**Avis délibéré de la mission régionale d'autorité
environnementale sur le projet de centrale photovoltaïque
du Gondérat et Vica porté par Photosol Développement
sur les communes de Bulhon et Culhat (63)**

Avis n° 2022-ARA-AP-1315

Avis délibéré le 9 mai 2022

Figure 2: Plan masse du projet. Source : Etude d'impact, page 18.

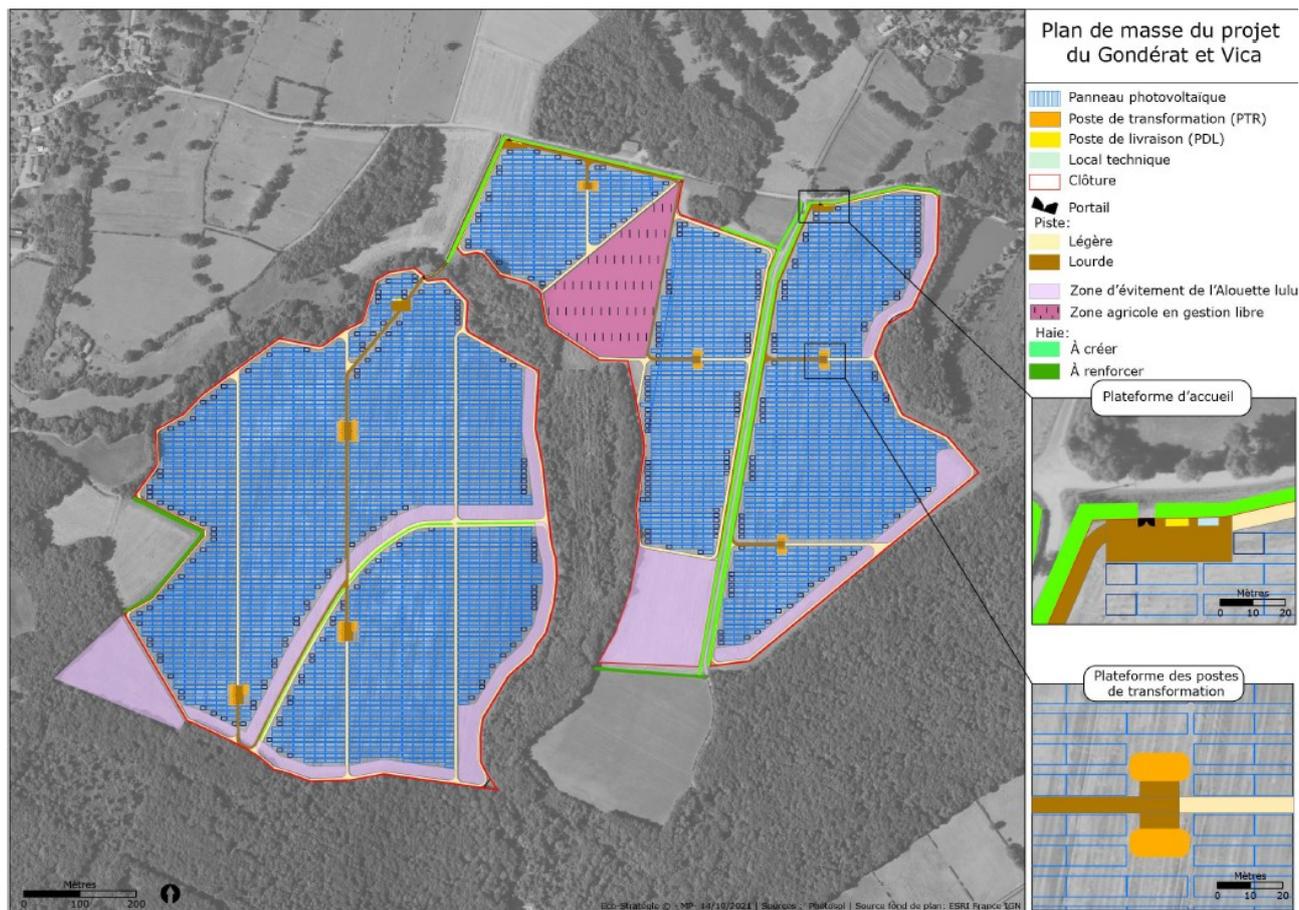
Le projet consiste en la création d'un parc photovoltaïque au sol qui sera exploité pendant 30 ans. Il occupe une superficie d'environ 95 hectares, les panneaux photovoltaïques couvrant une surface de 69 ha.

- une puissance maximale crête totale de 103 MWc permettant de produire 127 GWh/an ;
- une clôture périphérique du site de deux m de hauteur ;
- des panneaux sur structure fixe, d'une garde au sol d'un m et culminant à 3,4 m maximum de hauteur inclinés de 20 ° direction sud, reposant sur des supports de type rail métallique, le mode d'ancrage au sol n'étant pas arrêté² ;
- divers locaux : 18 postes de transformation (540 m²), trois postes de livraison (54 m²) et locaux techniques (45 m²) ;
- des tranchées d'une profondeur de 80 cm pour enfouir les réseaux électriques allant aux postes de transformations et de livraison ;

- un raccordement au réseau en souterrain au poste source de Culhat situé à environ 5 km ;
- des pistes internes de 5 m de large dites légères (9 130 m de long) ou lourdes (3 300 m de long) pour la circulation des véhicules et représentant une superficie d'environ 6,2 ha.

Le poste source³ se situe sur la commune de Culhat, situé à 5 km du projet. Le projet de tracé du raccordement souterrain du parc à celui-ci, doit suivre le réseau viaire. Bien qu'indiquant une réserve de capacité de 0,7 MW sur le poste source en date d'avril 2021, le dossier n'indique pas si le poste source dispose d'une capacité réservée au titre du schéma régional de raccordement au réseau des énergies renouvelables ([S3REnR](#)), approuvé le 14 février 2022, et s'il est compatible avec la puissance de raccordement nécessaire pour le projet. Si des travaux étaient nécessaires au niveau du poste source, ils feraient partie du projet.

L'Autorité environnementale recommande d'inclure dans le périmètre du projet et donc de l'étude d'impact, le raccordement au réseau électrique national, fonctionnellement lié au parc photovoltaïque, d'évaluer ses incidences environnementales et de présenter les mesures prises pour les éviter, les réduire et si besoin les compenser.
